Progetto per la realizzazione di impianto eolico denominato "Poggio alle Pancole" Comune di Lajatico (PI).  
Codice della procedura 7874 data di avvio 4-1-2022.

**Progetto per la realizzazione di un impianto eolico, denominato "Poggio alle Pancole", costituito da n. 7 aerogeneratori, per una potenza complessiva pari a 42 MW, e delle rispettive opere di connessione alla RTN, da realizzarsi nel Comune di Lajatico (PI). Cod procedura 7874**

**OSSERVAZIONI – ALLEGATO 3**

DOC 1

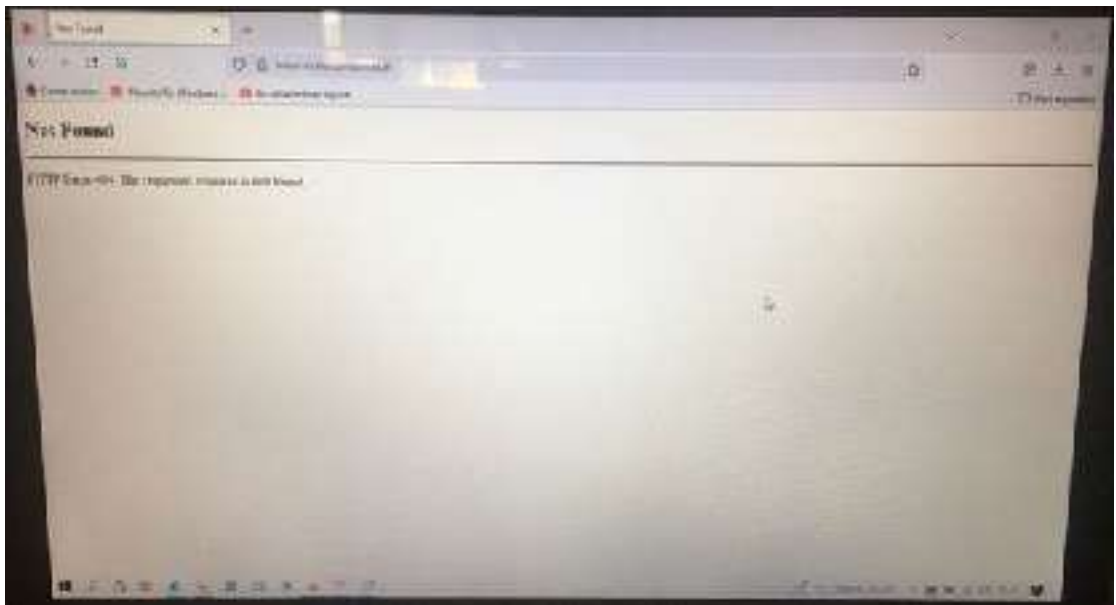
Preliminarmente, preme evidenziare che si riscontrano anomalie e scarsa trasparenza per l'accesso al sito web del MITE ove effettuare la pubblica consultazione della documentazione progettuale, a cominciare dall'AVVISO PUBBLICO che indica un link non funzionante ([www.va.minambiente.it](http://www.va.minambiente.it)) (vedi **DOC. 1**).

DOC 3

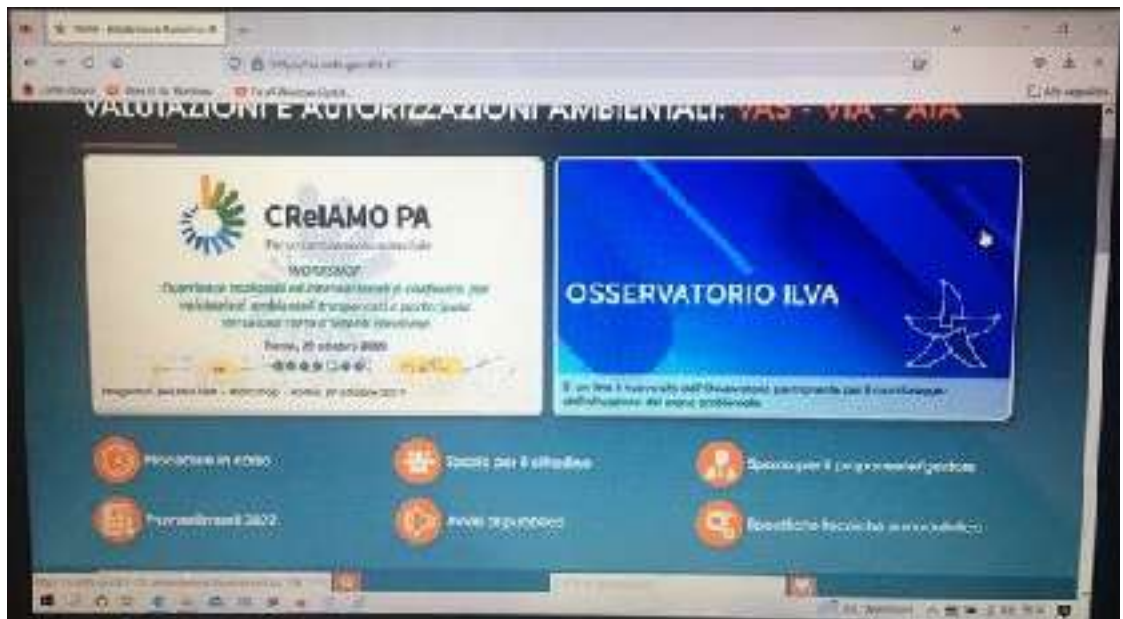
Facendo un altro percorso per accedere ai documenti del progetto e cioè cercando sul motore di ricerca il Ministero della Transizione Ecologica ed entrando nel sito web del MITE – Valutazioni e autorizzazioni ambientali - VAS-VIA-AIA e cliccando su procedure in corso (vedi **DOC. 2**), si aprono elenchi di pratiche di cui 1848 riguardanti la “Valutazione Impatto Ambientale”; in nessuna delle sottovoci compare il progetto in argomento, nemmeno tra quelle che riguardano la legge obiettivo (vedi **DOC. 3**).

DOC 4

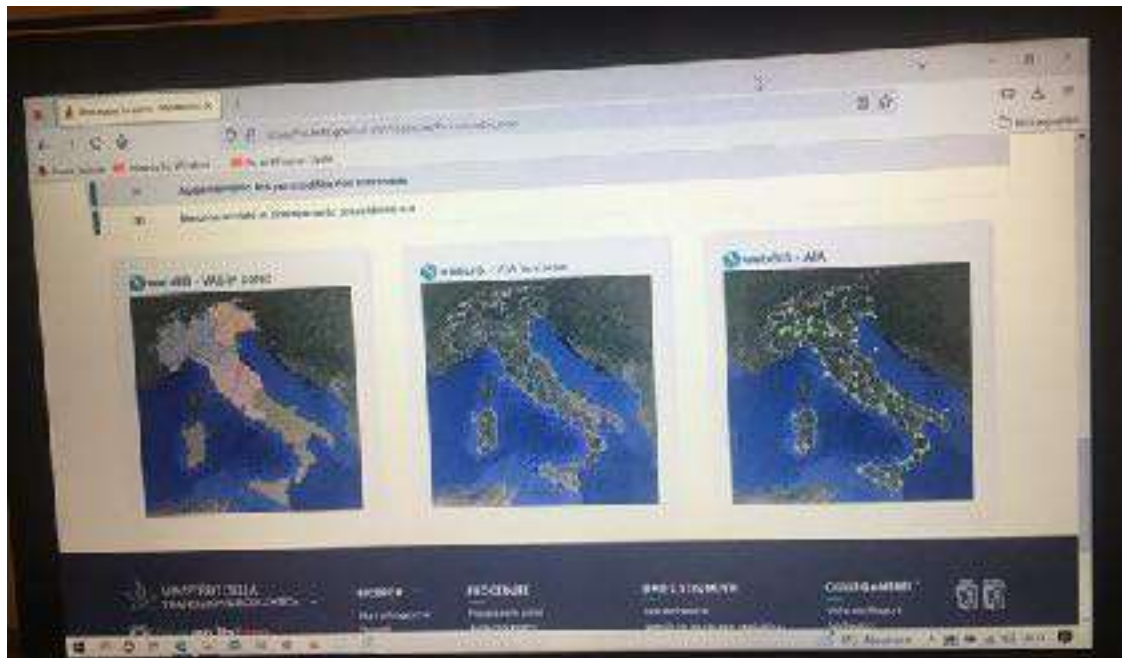
addirittura se proviamo a reperire il progetto aprendo webGIS delle VIA in corso situato nel riquadro centrale in basso (vedi **DOC. 4**), una volta cliccato, dopo molto tempo di attesa e numerosi tentativi di accesso, ci appare la schermata con su scritto “*Errore caricamento pagine - Tempo di connessione scaduto*” (vedi **DOC. 5**).

DOC 6

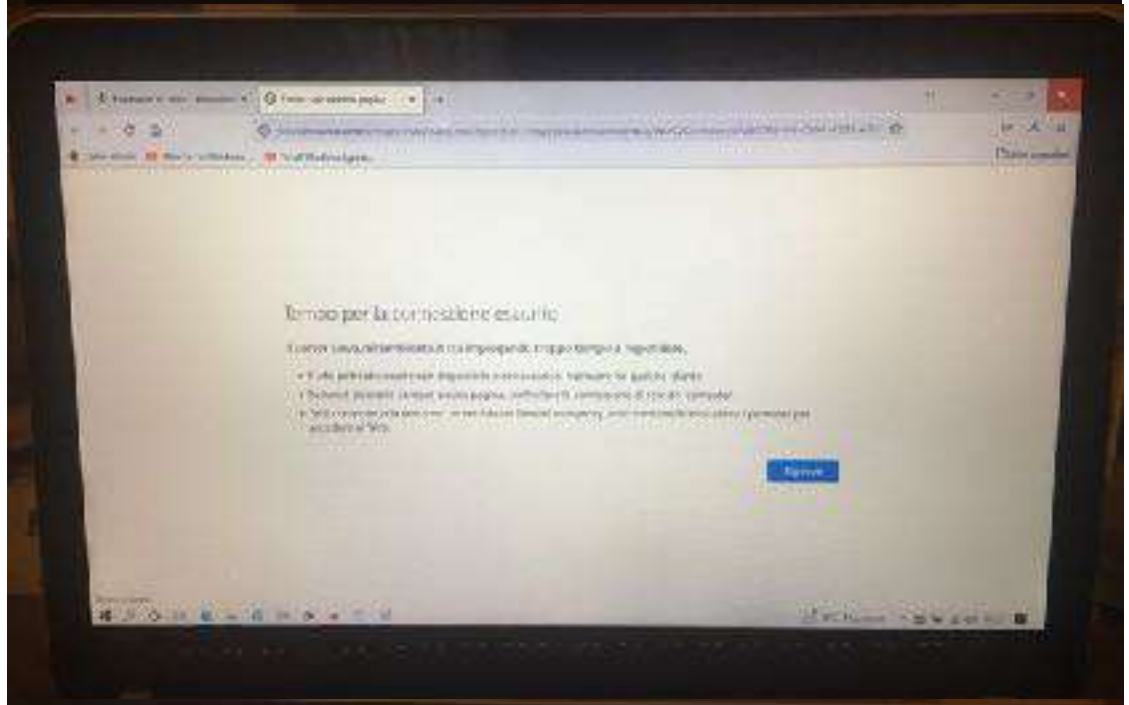
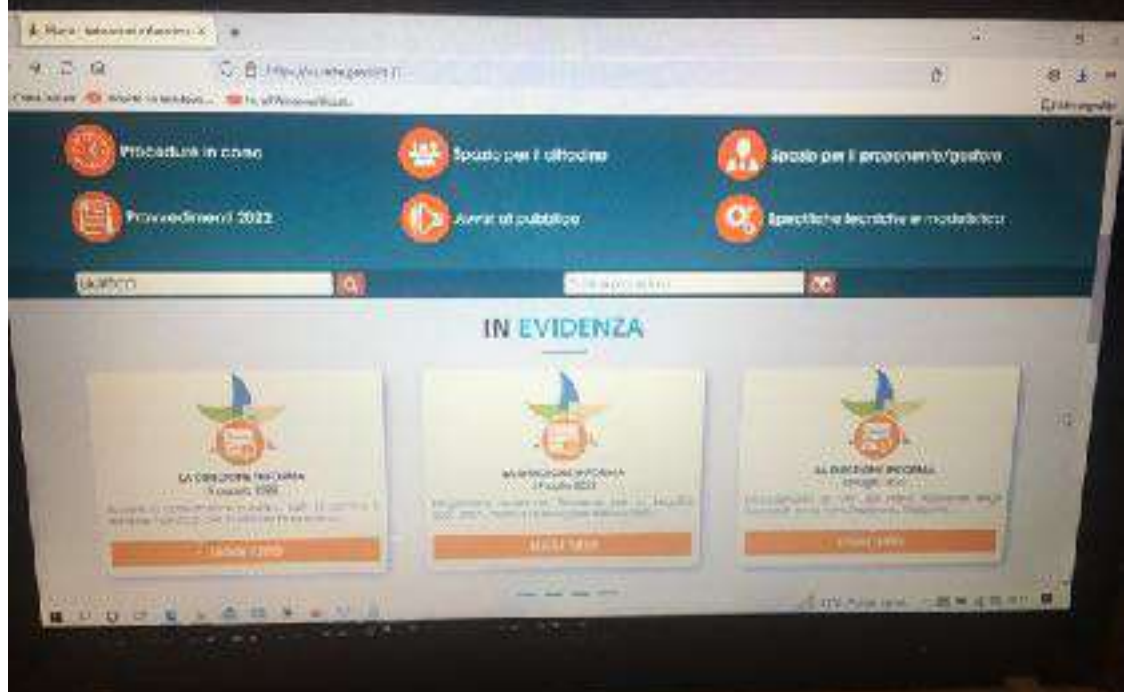
Neanche ritornando sulla home page del MITE valutazioni e autorizzazioni ambientale, nella barra in basso, scrivendo “LAJATICO” si riesce ad entrare in una pagina che contiene un elenco con il progetto in argomento: la schermata che appare dice infatti che “*Si è verificato un errore*” (vedi **DOC. 6 e 7**).

Estratto tavola 20V036\_L\_Visibilita\_Lajatico\_beni\_A1\_DEF.pdf

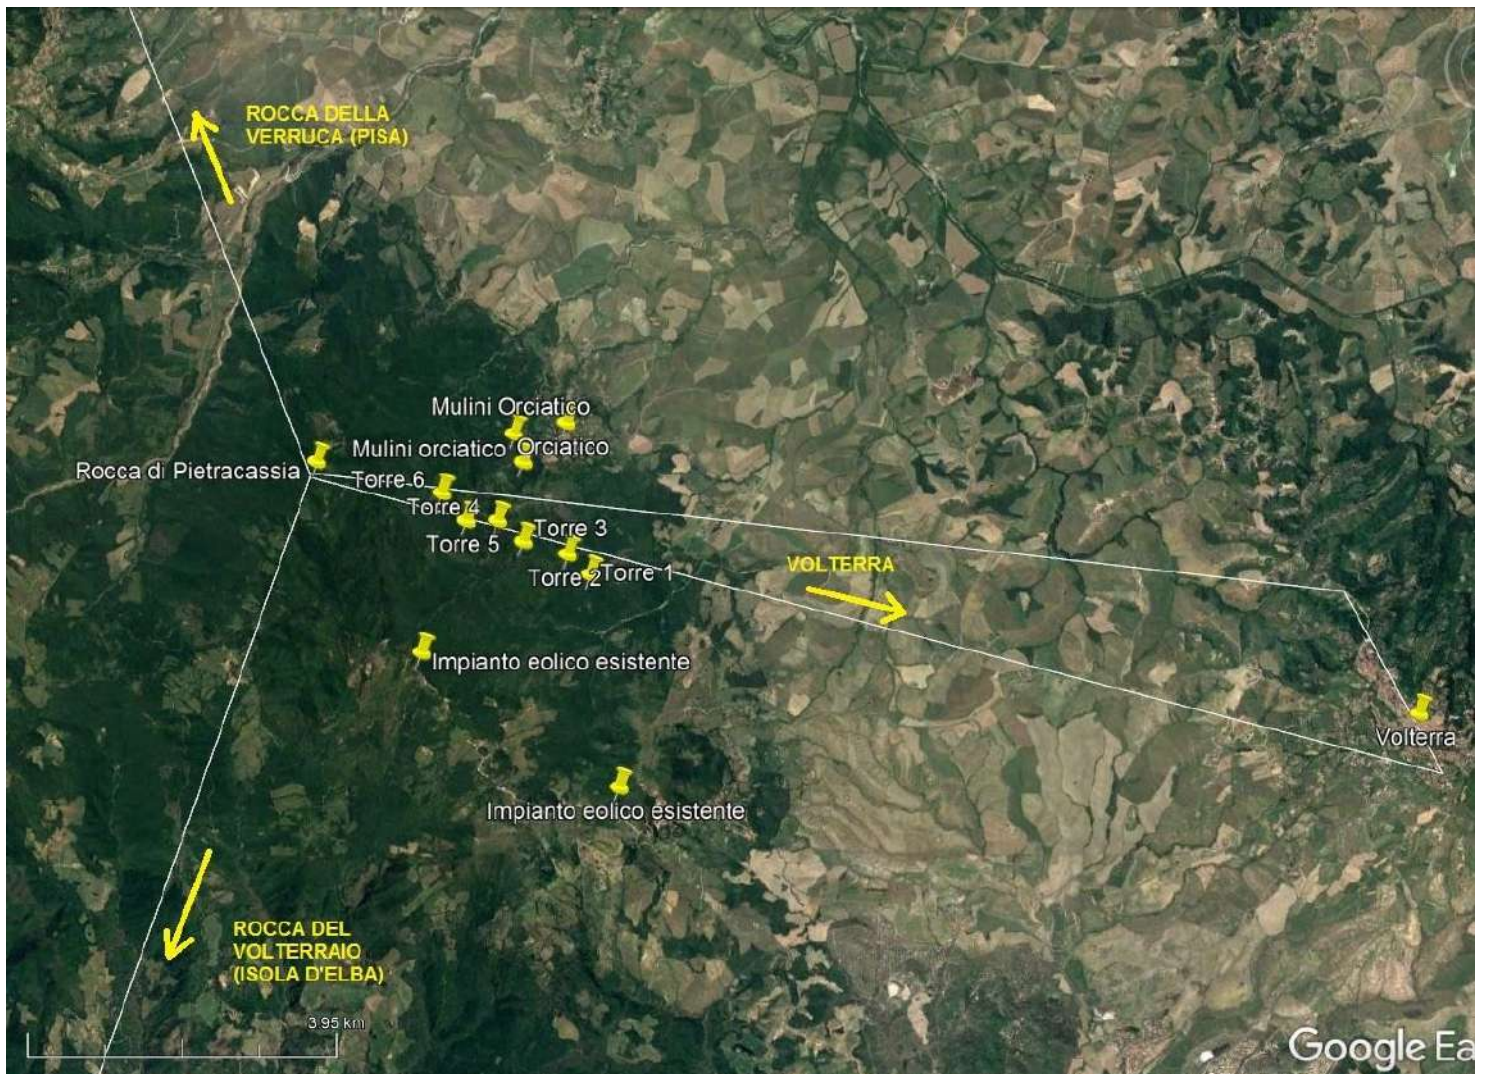
*Posizione della Rocca di Pietracassia al centro delle direttrici visive verso i Monti Pisani (rocca della Verruca), Isola d'Elba (Rocca del Volterraio), Volterra*

Il progetto del nuovo parco eolico invece è posto proprio lungo la direttrice Rocca di Pietracassia – Volterra, e le prime torri eoliche sono site ad una distanza molto ridotta dalla Rocca (meno di 2 chilometri). La realizzazione del Parco potrebbe perciò distruggere per sempre la più importante direttrice visiva storica che ancora possiamo apprezzare, con grave, insipiente e irreparabile danno al paesaggio, alla storia e alla cultura del territorio.

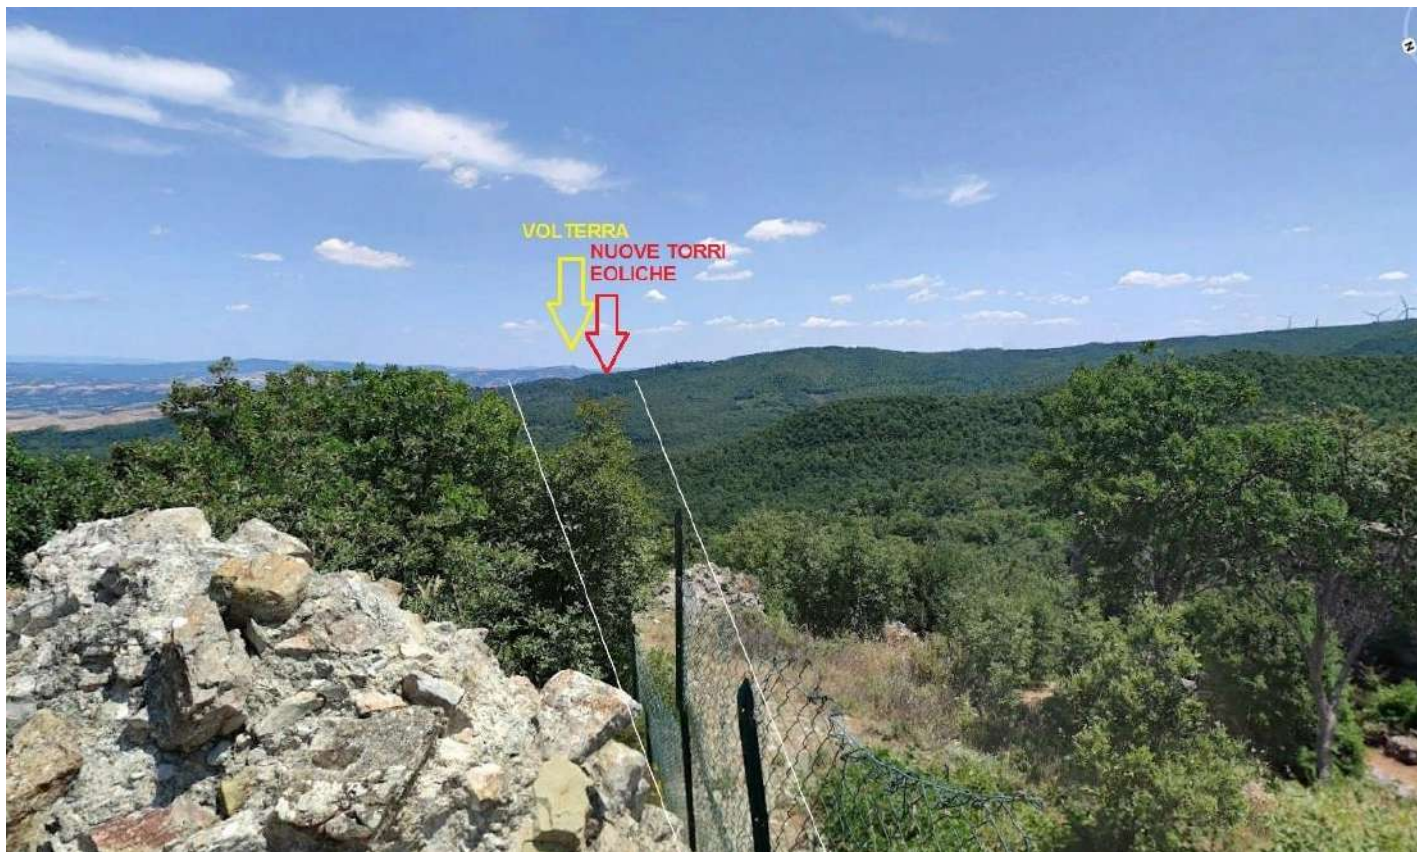
*Vista dalla Rocca di Pietracassia verso Volterra – il nuovo parco eolico andrebbe ad impattare proprio sulla direttrice, e posto a meno di 2 chilometri, impedirebbe la vista di Volterra dalla Rocca; il parco eolico esistente, visibile sulla destra, è posto tra 4 e 6 chilometri, ed è parzialmente nascosto da un colle più alto.*

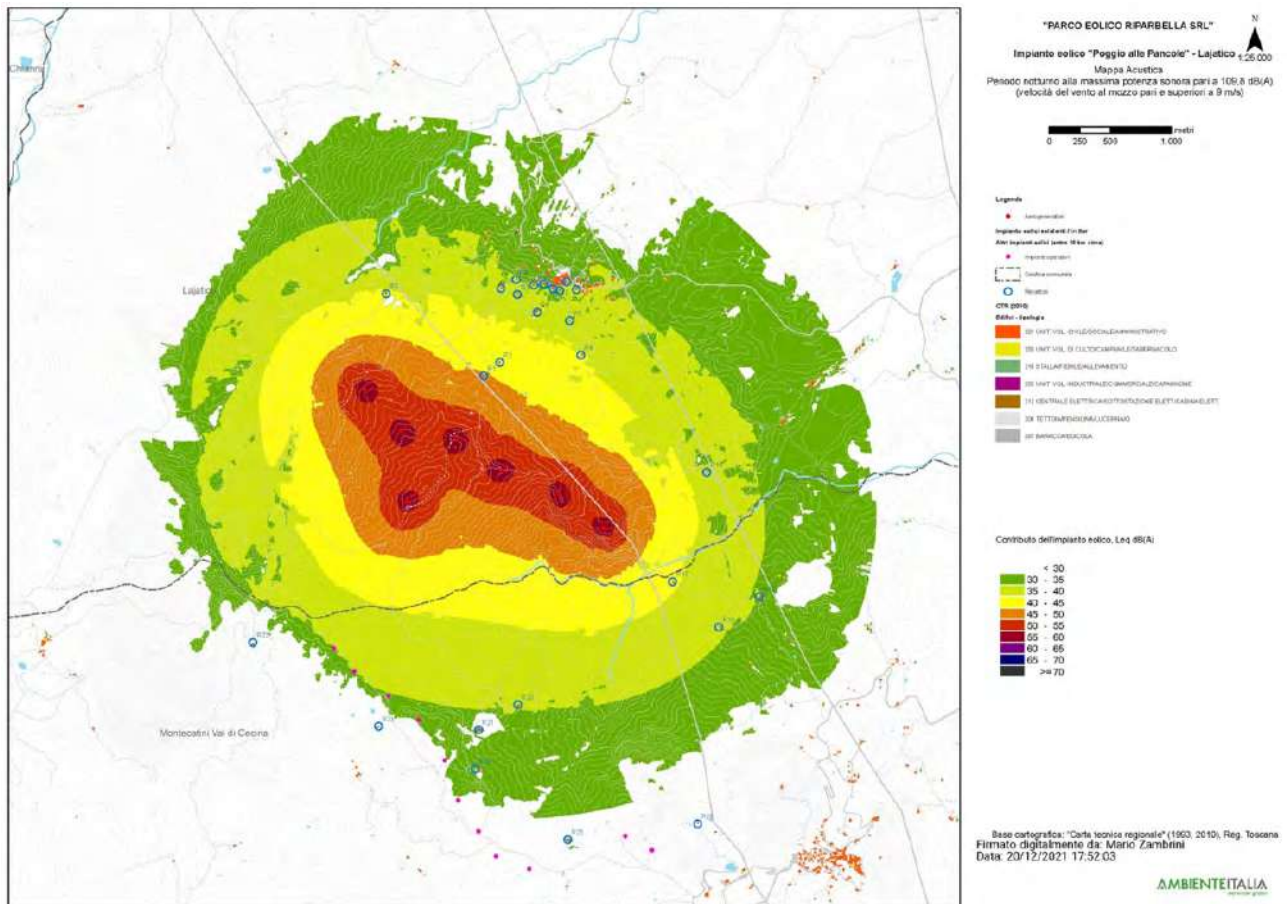
3. Nella valutazione del criterio differenziale a finestre chiuse si fa riferimento a un modello di facciata del fabbricato assolutamente non verosimile: il potere fonoisolante di un vetro 3 mm viene dichiarato 30 dB. Il potere fonoisolante di un vetro 3 mm, basta fare una veloce ricerca in letteratura, non supera i 25 dB e se ragioniamo di infisso nel suo complesso non siamo sopra i 20 dB. L'assunto della stanza 4 metri per 4 metri e volume 43 mc non è assolutamente cautelativo perché le camerette abitabili hanno superfici di calpestio inferiori ai 10 mq e volumi inferiori ai 30 mc. In ogni caso è pieno di stanze con superficie di calpestio inferiore ai 16 mq, basta una qualsiasi camera matrimoniale. La stima dell'indice dell'isolamento di facciata è quindi del tutto sovrastimata, quindi errata e porta a dichiarare che il livello di rumore ambientale a finestre chiuse è inferiore al limite di applicabilità sia di giorno che di notte. Ciò non è corretto e, in situazioni di bassa rumorosità residua come stimata/misurata dai tecnici, quando il differenziale si applica, SI SUPERA. Risulta evidente che senza l'assunto della valutazione errato dell'isolamento di facciata il criterio differenziale a finestre chiuse risulta superato.

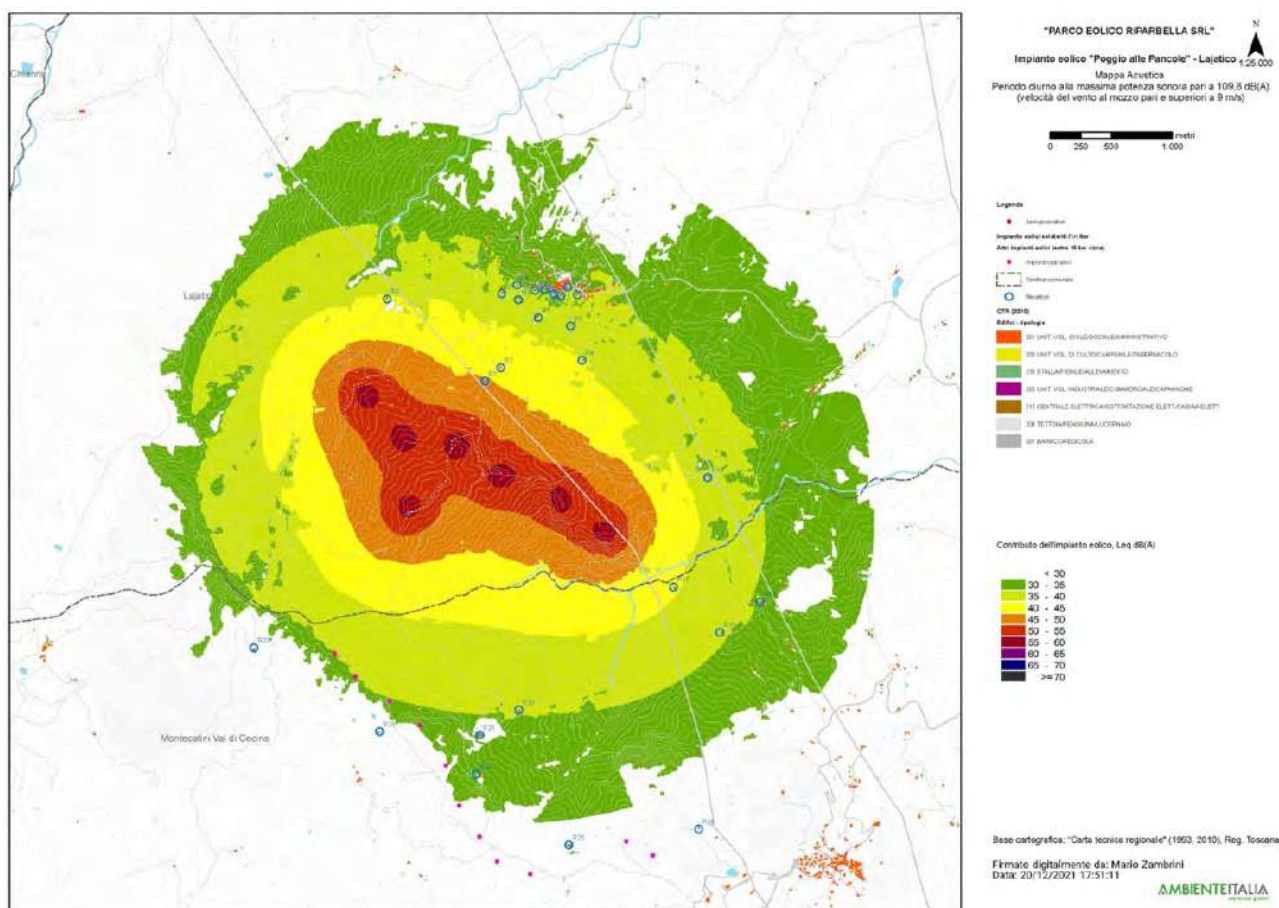
4. L'osservazione ancora più cogente riguarda l'assunto dell'abbattimento di una parete a finestre aperte pari a 10 dB. 10 dB di abbattimento, prova qualsiasi misura che si possa fare in qualsiasi situazione, può andare bene in caso di parete molto grande, di importante  $R_w$  e con finestra piccola, inferiore al 5% della superficie finestrata. Già una stanza normalissima di una cameretta con finestra 1,2x1,4, mediante misura a 1 m dalla facciata in esterno e una all'interno con fonometro a 1 m dalla finestra aperta e oltre 1 m dalle altre superfici riflettenti microfoni a 1,5 m di altezza non presenta abbattimento del rumore superiore a 6 dB, a meno di non avere all'interno un ambiente sovraccarico di arredi solo fonoassorbenti in una condizione assolutamente non realistica. Se poi ci spostiamo a una camera con una banale porta finestra da 1,2mx2,4m si perde un ulteriore dB di abbattimento e in situazioni, che esistono tranquillamente, di infissi ampi (tipo 1,8x2,4 o 2x2,4 o anche oltre) si arriva a situazioni in cui l'unico abbattimento che offre la parete è la riduzione di 3 dB dati dai coefficienti di riflessione di facciata. Coefficiente di riflessione di facciata che, oltretutto, qui non risulta valutato.

Se ne deduce che ipotizzando un abbattimento delle pareti inferiore a quello della valutazione e conforme alle stime riportate il criterio differenziale a finestre aperte si applica e SI SUPERA, sempre con riferimento ai bassi livelli di rumorosità registrati e che sono caratteristici della zona.

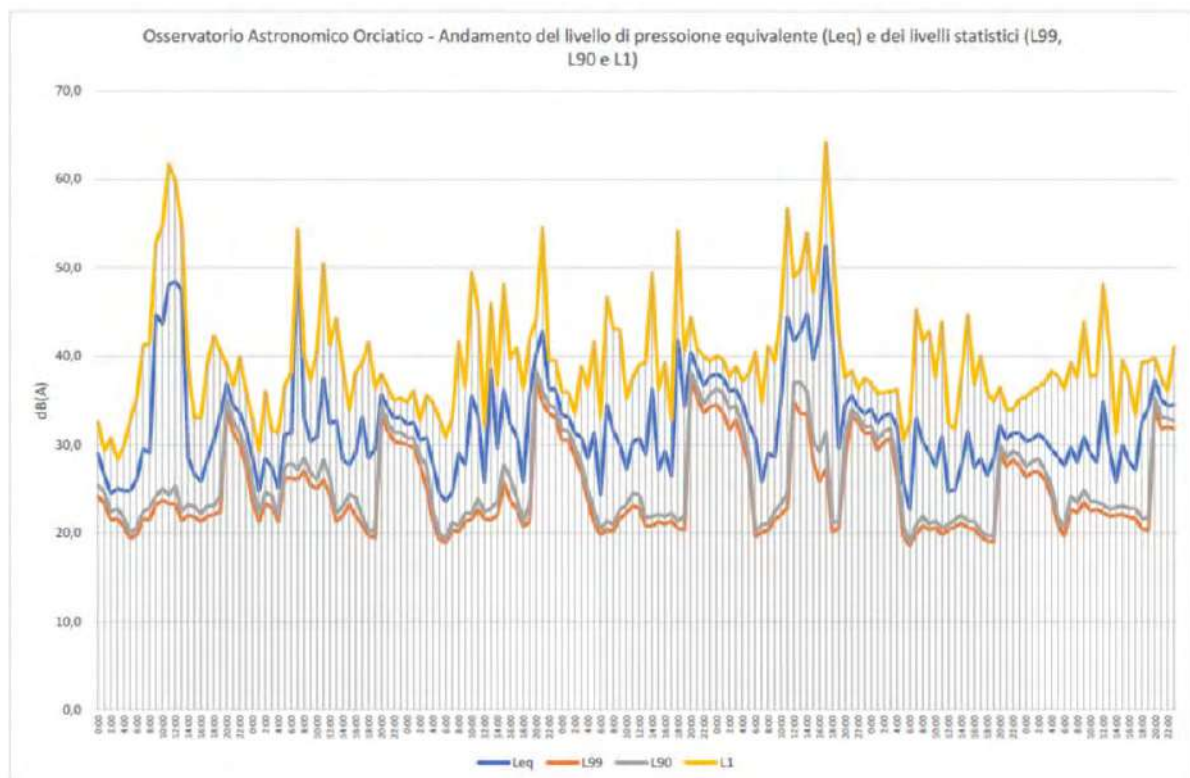
pagina 28 che in corrispondenza di livelli di pressione equivalente Leq intorno ai 45 dB(A), i livelli

di pressione istantanea L1 si aggirano intorno ai 63 e 65 dB(A) o comunque superiori a 50 dB(A) e questo per periodi di 4 e 9 ore, quindi per buona parte della giornata.
